Uw kenmerk  
-  
Ons kenmerk  
GEC-06-2025-043

### Gecoro-advies ontwerp-RUP Afrikalaan

RUP nr. 175 Afrikalaan

Openbaar Onderzoek – GECORO-advies

<b>21/03, 15u.</b>	<b>21/03, 17u30</b>

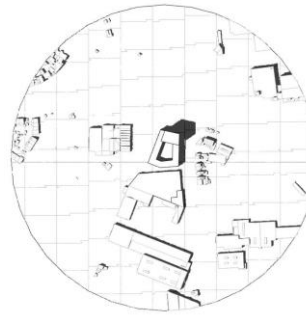
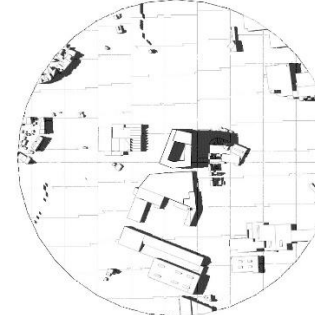
omvang te blijven en met respect voor de omgeving te worden ingeplant.	
<b>VIII.A.2 Nieuwbouw genereert inkijk en schendt privacy (Z3b)</b>	2	De nieuwe gebouwen zullen zich op minstens 80 m van residentie Zweden bevinden. Deze afstand is ruim voldoende om voldoende privacy te kunnen bieden. De bewoners van de Scandinaviëstraat zullen trouwens niet vis-à-vis met de nieuwe bewoners komen te staan, gezien de nieuwe gebouwen langs de Afrikalaan enkel bestemd zijn voor bedrijven en voorzieningen.	Geen aanpassingen nodig.
De nieuwe gebouwen op de Trifertosite genereren inkijk en schenden de privacy van de bestaande appartementen langs de Scandinaviëstraat.			
<b>VIII.A.3 Hogere bebouwing in de omgeving zorgt voor hinder en waardevermindering van de woningen op hoek Amerikaan – Afrikalaan (Z3e) en (Z2)</b>	5,9	Het MER wijst op de mogelijkheid van schaduw hinder van de geplande ontwikkelingen in deelzone Z3e voor de woningen op de hoek met Amerikaan, en dit na 14u (zie p. 183). Het effect is evenwel niet van dien aard dat er specifieke maatregelen moeten worden genomen (zie conclusie op p. 185). Dat blijkt ook uit onderstaande schaduwstudie die is opgemaakt in het kader van het MP Kaap – Triferto (360 Architecten).	Maximale bouwhoogte in Z2 ook vertalen in de voorschriften, met een extra regel zodat de privacy gegarandeerd blijft en géén kritische lichtderving optreedt.

De hogere bebouwing die in de nabijheid van de woningen is gepland, creëert inkijk, leidt tot kritische lichtderving, verstoort het rustige karakter van de tuinen en vermindert de waarde van de betrokken woningen. De hogere bebouwing kan als een indirecte onteigening worden beschouwd, waarbij de eigenaars géén billijke compensatie voor ontvangen. Bezwaarschrijvers wijzen er bovendien nog op dat het MER ook expliciet bevestigt dat de betrokken woningen door de geplande hoogbouw aan de overzijde van de Afrikalaan na 14u schaduw effect kunnen ondervinden.

vertalen in de voorschriften en een extra regel op te nemen zodat de privacy gegarandeerd blijft en géén kritische lichtderving optreedt.	
<b>VIII.A.4 (Z3a) Té dens en té hoog.</b>	6	<p>Het bezwaar baseert zich op de toekomstige ruimtelijke ontwikkeling, zoals getoond in het masterplan. Het is in eerste instantie belangrijk om aan te geven dat deze visuele weergave uit het masterplan niet bindend is en er – binnen de voorschriften van het RUP – nog alternatieve ruimtelijke modellen mogelijk zijn. Ten tweede is mee te geven dat de beelden waarop de bezwaarindieners zich baseren een model tonen met een maximale BVO tot 69.000 m<sup>2</sup>, daar waar het ontwerp RUP al een beperking tot 66.000 m<sup>2</sup> BVO voorschrijft.</p> <p>In tegenstelling tot wat de bezwaarindieners beweren, initiëren de voorschriften géén aaneengesloten wand langs de Afrikalaan. Twee parkzones zorgen voor een duidelijke, ruimtelijke scheiding. Om tegemoet te komen aan de bezwaren vanuit groen, kan er bovendien nog een derde – zij het iets smallere – parkstrook worden toegevoegd als verbinding tussen Handelsdokpark Oost en Afrikalaan.</p> <p>De dichtheid in deelzone Z3a ligt met een V/T van 2,14 hoger dan die van het direct aanpalend projectgebied van de Oude Dokken. In de strook tussen Verapazbrug en het einde van de bouwvelden van de Nieuwe Dokken, realiseert men 56.500 m<sup>2</sup> op 3,63 ha (oppervlakte Handelsdokpark Oost en de 2 zuidelijke parkstroken inbegrepen) of een V/T van 1,56. De specifieke vorm van deelzone Z3a ('Spie'), de ligging langs de Afrikalaan en de opgave inzake opvang van maakbedrijven en betaalbaar wonen, verantwoorden evenwel een hogere dichtheid in Z3a.</p> <p>Hierbij is op te merken dat het RUP Oude Dokken al geruime tijd geleden werd opgemaakt en dat de druk voor hogere densiteiten in de Stad ondertussen verder is toegenomen. Als men de</p>	Aanpassing vereist met doortrekken noordelijke parkstrook tot Afrikalaan, schrappen van hoogteaccent in noordelijk bouwveld en bouwhoogtes te reduceren in zuidelijk bouwveld.

#### IX.A.1 Bestaande bomen en Oude Leiearm.

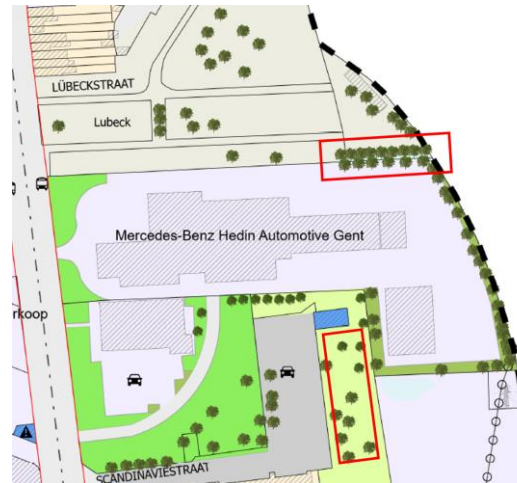
Een nauwkeurige oplistings en waardebeoordeling van de bestaande bomen ontbreekt. De aanwezigheid van een oude Leiearm wordt wel vermeld, maar niet geïntegreerd in het plan.

De bomen staan wel degelijk aangeduid op het plan feitelijke toestand. De oude Leiearm is op vandaag niet meer herkenbaar op het terrein en is dan ook als dusdanig niet vermeld op het plan 'feitelijke toestand'. De 'laagte' met specifieke vegetatie naast de parking van de Scandinaviëstraat en de knotwilgenrij op de grens van MB\_Hedin en Lubeck vormen zowat de enige, nog merkbare restanten van het oorspronkelijke meersenlandschap.

Aanpassing vereist. Knotwilgenrij opnemen op grafisch plan en aangeven als 'erfgoedobject'.
